**AVIS RELATIF À LA PROTECTION
CONTRE LES EVENTUELS EFFETS NOCIFS ET NUISANCES
PROVOQUÉS PAR LES RAYONNEMENTS NON IONISANTS
GÉNÉRÉS PAR DES ANTENNES ÉMETTRICES STATIONNAIRES**

Commune : CINEY - Exploitant : ORANGE

Référence exploitant : 003N1_1 / 30154N1_1 / 40154N1_1 / 50154N1_1

Rapport n° 3591 / 2023

Figure 1 : Vue en plan des lieux de séjour et des points de contrôle

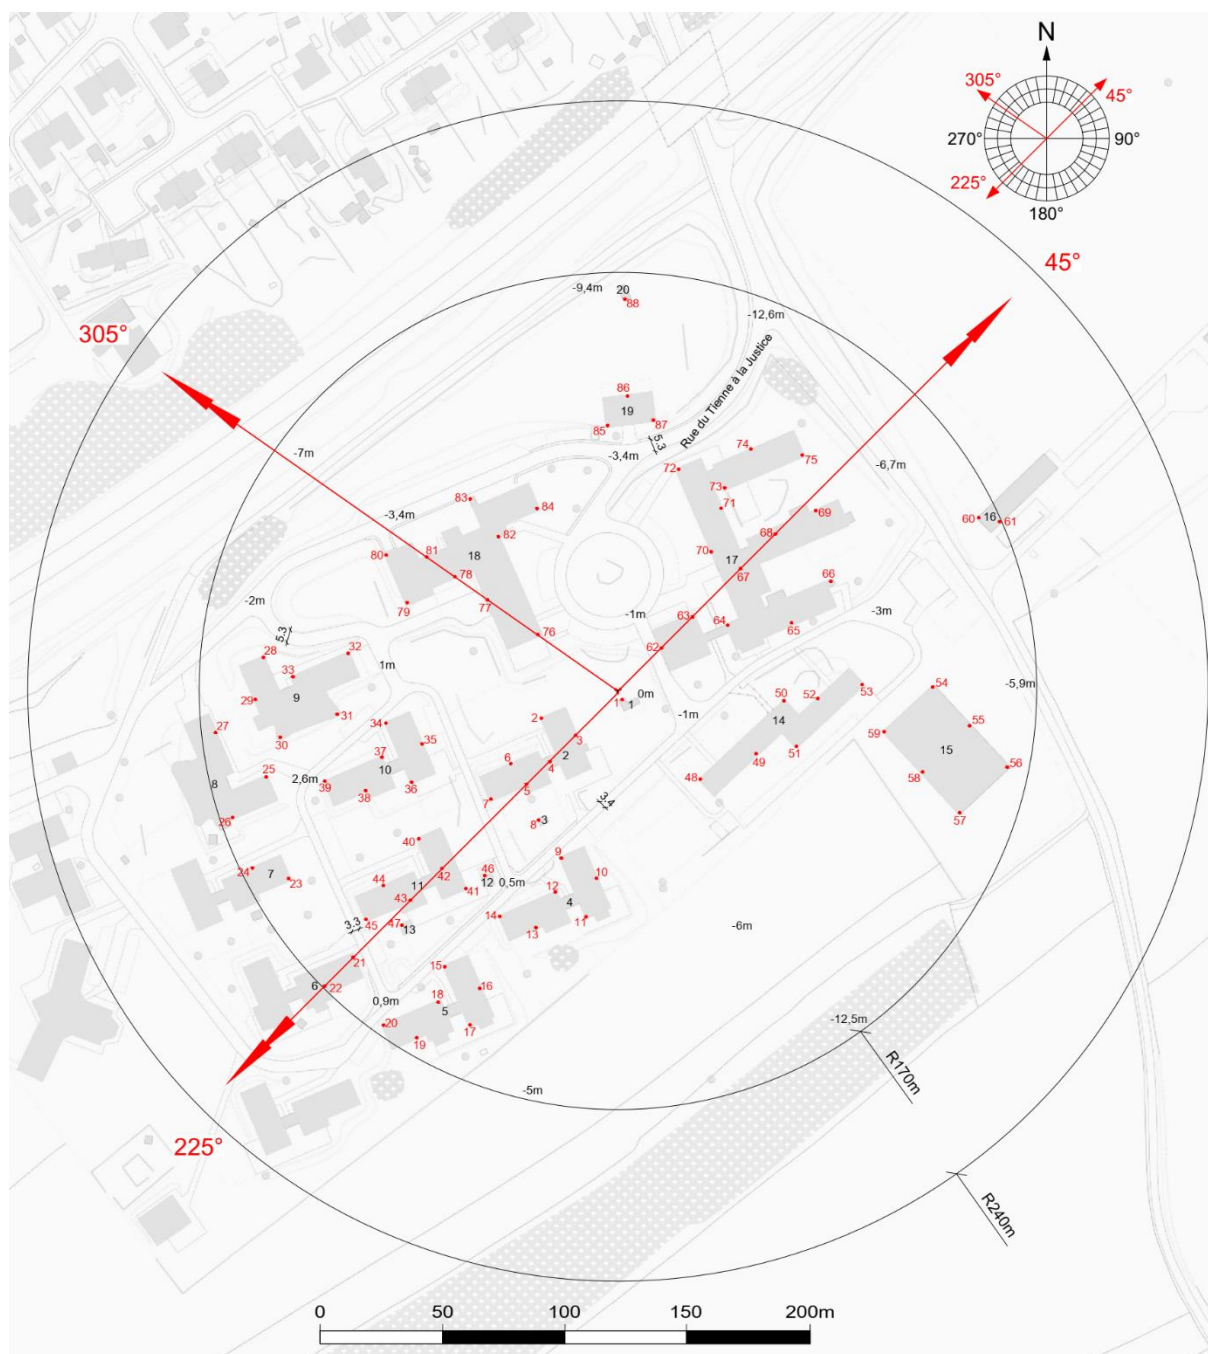
Les fréquences d'émission, la puissance rayonnée par chacune des antennes et leur gain permettent de déterminer le rayon de la zone à analyser. Tout dépassement de la limite par installation est exclu en dehors de cette zone. Le tableau 2 reprend les 35 LS² pour lesquels l'indice d'exposition est le plus élevé. Les différentes colonnes indiquent :

- le numéro du point de contrôle repris sur un des plans de la figure 1;
- le numéro du LS dans lequel se trouve le point de contrôle de la 1^{ère} colonne ;
- l'atténuation d'obstacle prise en compte pour le calcul de l'indice d'exposition dans le LS ;
- le résultat du calcul de l'indice d'exposition.

En ce qui concerne les antennes de l'installation mentionnées dans le tableau 1, la distance maximale à laquelle la limite pourrait être atteinte, à l'extérieur, est égale à 89,5 m. S'il n'y a pas de LS à une distance inférieure, les antennes respectent forcément la limite d'immission.

Dans le cas des LS situés à l'intérieur des bâtiments, une atténuation d'obstacle est prise en compte et il en résulte que la distance maximale à laquelle la limite pourrait être atteinte se réduit à 63,4 m.

Figure 2 : Vue en plan des installations d'antennes dans un rayon de 300 mètres autour de l'installation faisant l'objet de la demande d'avis

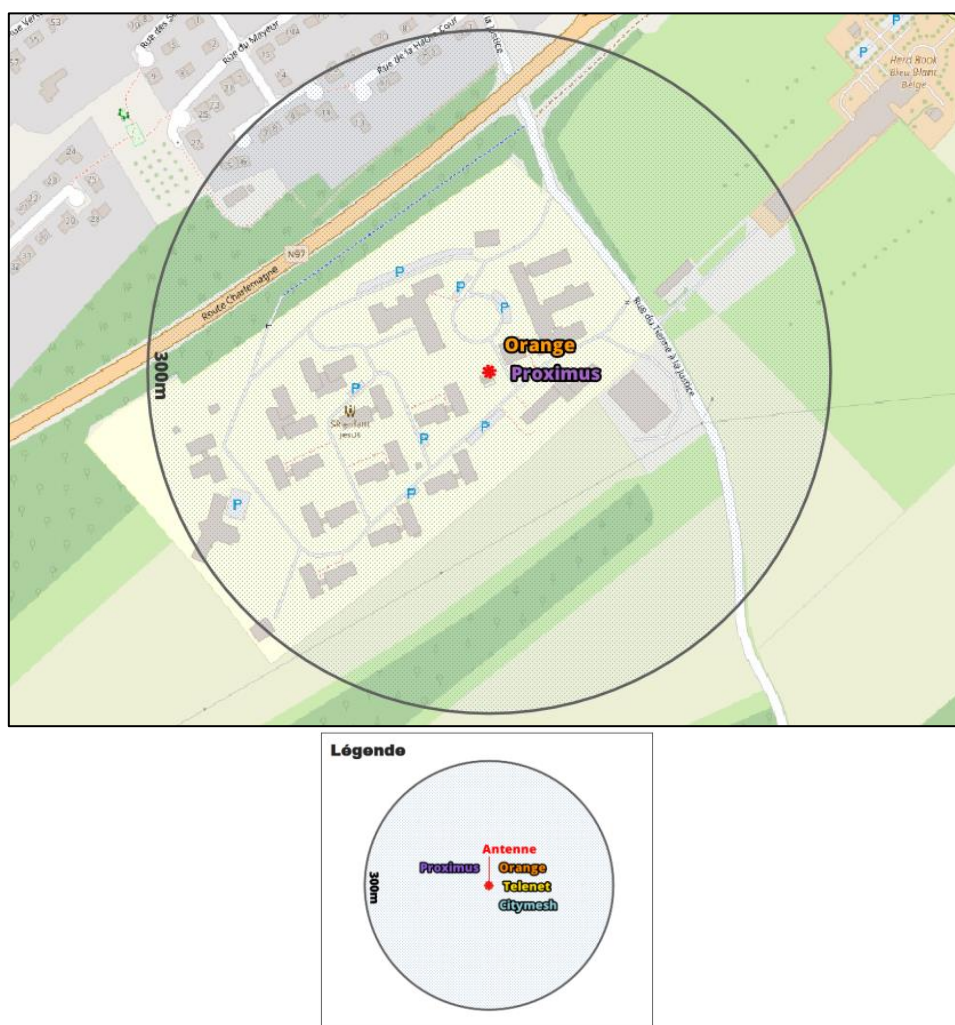
Le plan en projection verticale de la figure 2 indique la localisation des antennes actives éventuelles visées par le décret et situées dans un rayon de 300 mètres autour de l'installation référencée dans le paragraphe 2. Les données de localisation de ces antennes et les avis correspondant sont accessibles via le cadastre en ligne des antennes émettrices stationnaires⁶.

Compte tenu du nombre d'installations localisées dans la figure 2, il apparaît que l'intensité du rayonnement électromagnétique généré, dans les lieux de séjour situés à proximité de l'installation référencée dans le paragraphe 2, par l'ensemble des antennes émettrices stationnaires de l'ensemble des exploitants du même site d'antennes émettrices stationnaires respecte la limite fixée à l'article 4, § 2 du décret.
